需要做一个内径50mm 的圆形夹具，宽度20mm，厚度4mm（用于顶住镜头），对面需要做厚度8mm用于与支杆链接做支撑。

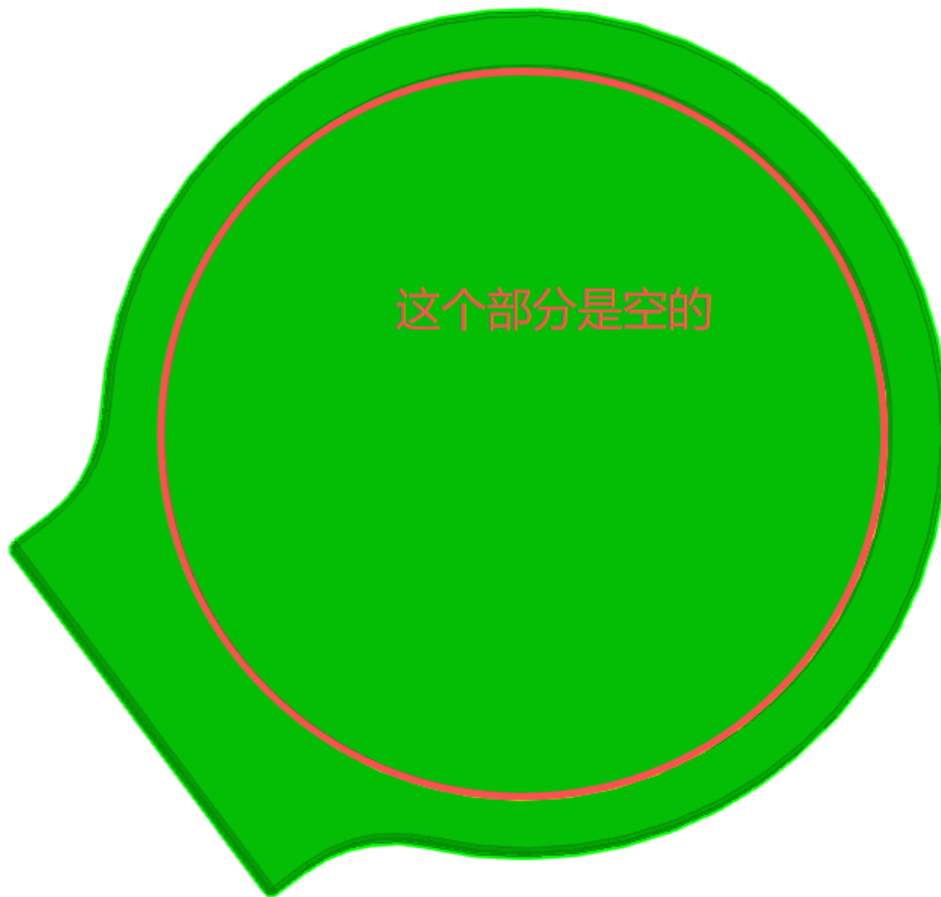
这个部分是空的。镜头需要穿过夹具，肯恩额我没有表述明白，需要掏空，其他部分我看结构没问题。

根据反馈，再修改一下图纸，再传一份html

已修改
